**災害による四條畷市民の被害
を最小限に食い止めるために**

四條畷市地域防災計画への提案

令和5年2月

四條畷の防災を考える議員の会

図4-1 表層地質図 20万分の1土地分類基本調査(国交省)

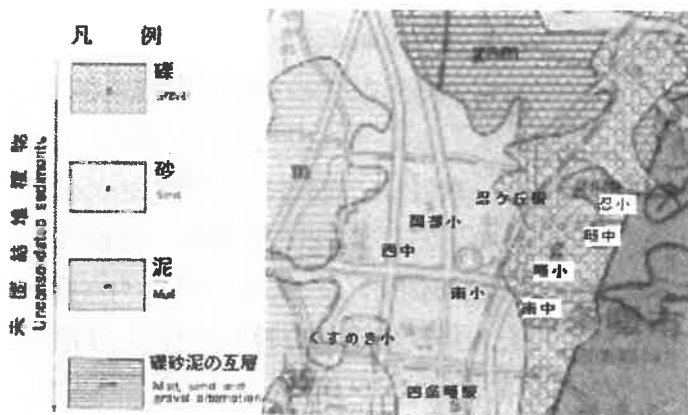
次いで、図4-1の表層地質図（20万分の1土地分類基本調査（国交省調査））によれば、権現川、清滝川の谷の出口周辺を除いて、図3の扇状地と沖積低地が砂の層で覆われているが、くすのき小あたりは泥地で砂に覆われてはいない。

この20万分の1の表層地質図と、5万分の1の表層地質図の違いについて、国土交通省担当官は「当時の調査方法がわかる資料が残っていない」が、「20万分の1表層地質図では、地形分類図と高い調和が見られるので、空中写真から判読した地形分類に基づいて、表層地質を分類したのではないか」、「5万分の1土地分類基本調査では、既存資料と現地代表地点についての観察又は計測による概査と現地における毎筆の精査により地形や地質の区分を行うこととなっており、20万分の1調査より詳細な調査」だが「表層地質図は一般的に地表面から数十メートルの地層について表すもので、その範囲でどの地層が卓越しているかを示している。」と回答した。

これは、図4-2は、図4-1より深い20m以上の深度で、卓越した地層を表しているとの趣旨と解される。

図5 大阪府液状化の可能性(南海トラフ地震)

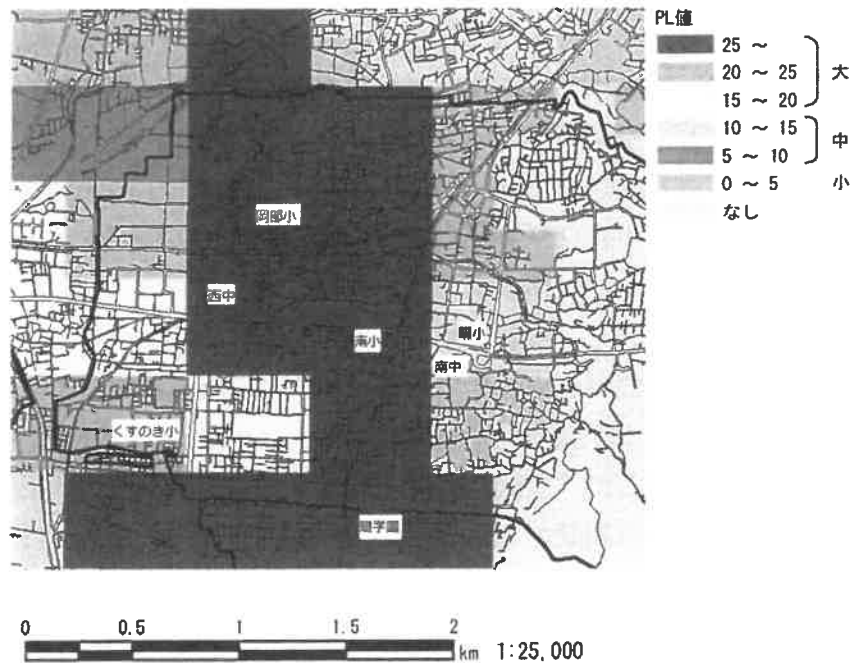
これによれば、四條
畷市防災計画が根拠と
した外環状道路以西で
液状化の危険が高いと
する1996年実施の防
災アセスメントとは大
きく異なり、外環状道
路以東の西中、岡部
小、南小、畷学園を含
む地域のPL値が25
以上で液状化可能性が
極めて高く、外環状道
路以西のくすのき小の
PL値は20～25で、
液状化危険は高いもの
のPL値25には達し
ない。

この違いは「リスクコミュニケーションを取るための液状化ハザードマップ作成の手引き」(国土交通省)によれば、「これまで、液状化危険度の検討・評価にあたっては、深度20m程度以上の地盤情報を活用することが望ましいとされてきた。

しかし2011年東北地方太平洋沖地震の調査結果から、表層付近に存在する液状化層が戸建て住宅の液状化被害に大きな影響を与えることが報告された。そのため・・・下水道施設等の設計で実施されたボーリング調査結果、スクリーウエイト貫入試験、建築確認申請時の地盤データ等、深度10m程度の地盤情報も収集し、『液状化による宅地の被害リスク』の検討・評価に活用することが望ましい⁴⁾とされたことにより生じたものである。

従って、ボーリング調査によって新たに液状化危険地域とされた四條畷市の地域は、深度10m程度の浅い表層が砂層で、かつ、地下水位が高く含水量も多いとされた地域と判断される。

そのため、市には、液状化危険度マップに加え、25000分の1ないし15000分の1の地図で、微地形に基づいて地盤増幅率の高さや土地の水はけの悪さを評価し、また、主として砂を用いた人工の埋立履歴を調べて、その液状化しやすさにより土地を分類した液状化発生傾向図を作成することで、行政として対策を要する地域を絞り込

図6 土地条件図(国土地理院)への標高15mラインの書き込み

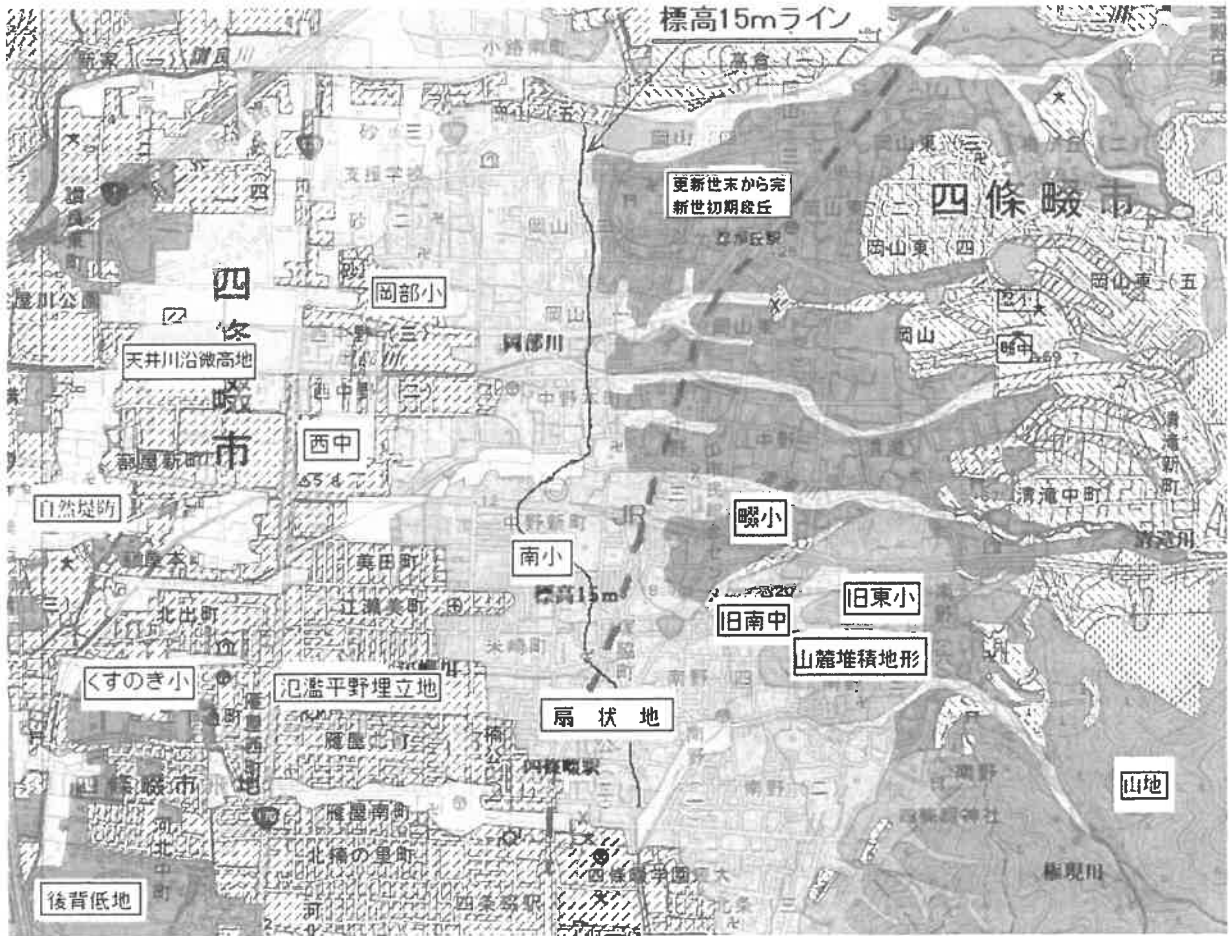
そして、標高15m以下の地域で10mより浅い表層部が砂層で、かつ含水量が多く液状化しやすいことは、2013年に行われた東南海地震による液状化危険地域のボーリングデータを用いたシミュレーション結果によって裏付けられた。これは、河内湖ができたころの湖岸が、現在の標高15mあたりにあったことを推測させる。

そこで、四條驛市の地形分類においては、図4-1・図5で含水量の多い砂が堆積しているとされた、段丘の地先の標高15m以下の地域を低地部、低地部と山地間の地域を丘陵部と呼ぶのが適切と考える。

図10 室池の標高 ハザードマップポータルサイト（自分で作る色別標高図）

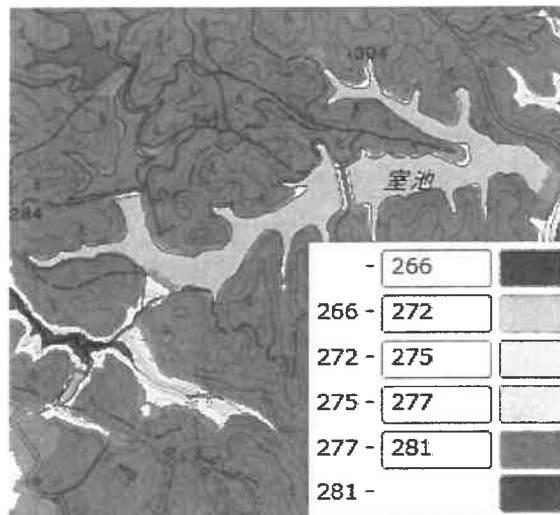
しかし、室池は、農業用ため池として利用するために人工設備が設置されているとはいえ、**図10**の通り280mを超える山に囲まれた池で、権現川に水を流す古池の水深が5.9mであっても、水位が常時満水位275.11m（洪水吐（こうずいばき）の堰点まで水がたまり、水が出ていない状態での水位標高）から1.08m下がれば、権現川水源河床の標高274.03mを下回るため、権現川に水が流れなくなる。（**表2**）

市は、古池と権現川を隔てる西堤の決壊により、室池を形成する4つの池の総貯水量41.2万m³が権現川に流出することを想定している（四條畷市の「ため池ハザードマップ」に記載）が、堰堤決壊にとどまらず堤の外側の山崩れが起きるのでなければ、**写真②**の権現川の河床より下の古池の水が流出することはない。

新池の満水位は、古池の満水位を 0.25m 上回る程度なので、新池と古池を隔てる中堤が決壊しても新池の水が満水位から 1.33m 以上流出することはない。

そこで、この基準によらないのであれば、具体的な想定条件を明示したうえで、ため池ハザードマップとは異なる独自のハザードマップとして公表するか、至急にこの

ハザードマップを、削除する手続きをとるべきである。そうでなければ、ハザードマップが不当な政治利用の道具とされる可能性を防げないからである。
